改善箇所説明図

外観図

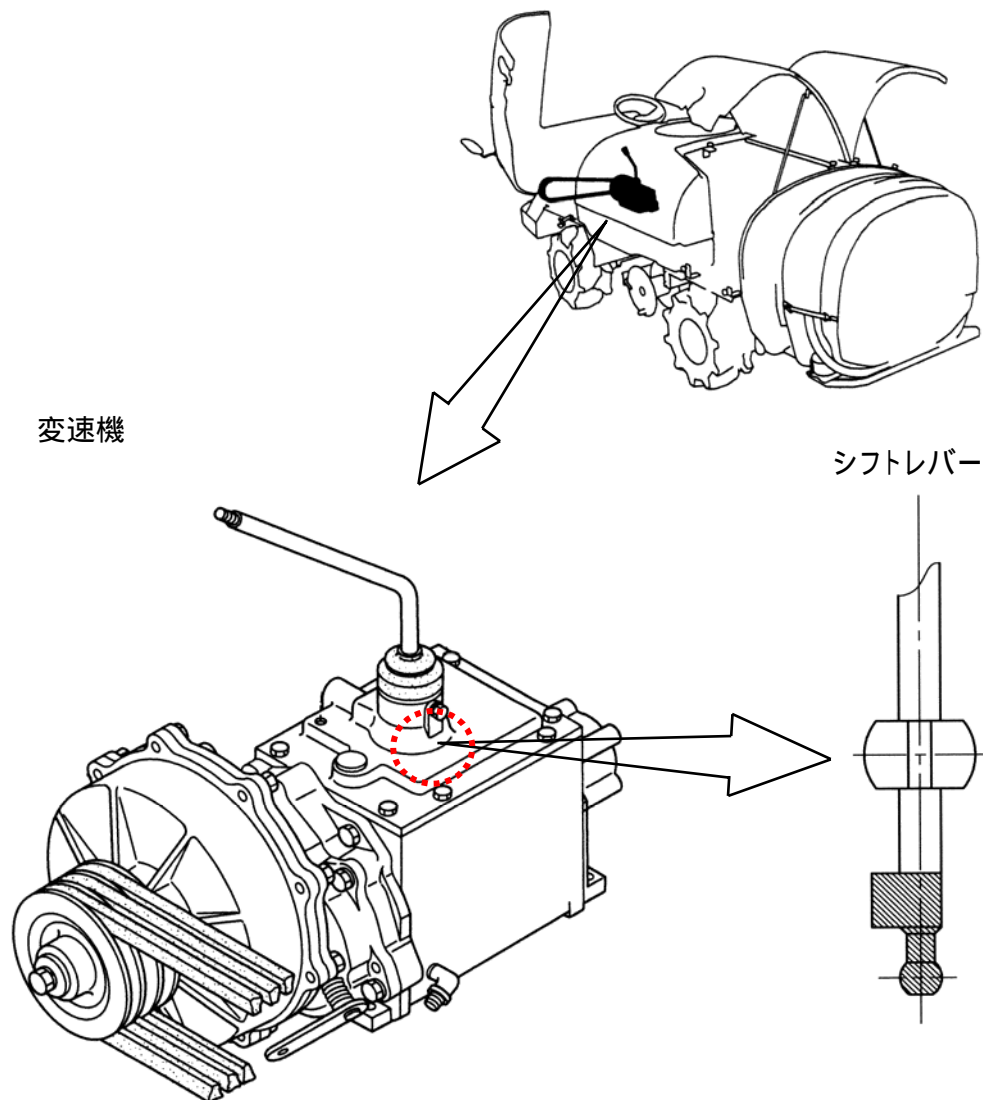
基準不適合箇所

シフトレバーの製造工程においてメッキ処理が不適切なため、材質の強度を低下させたものがある。そのため、シフトレバーを操作した際にシフトレバーが折損して変速不能となり、最悪の場合、折れた先端部が変速機内のギヤに噛み込み、変速機が破損して走行不能になるおそれがある。

全車両、シフトレバーを対策品に交換する。

識別方法：対策部品のシフトレバー下部に黄色のマーカでマーキングする。
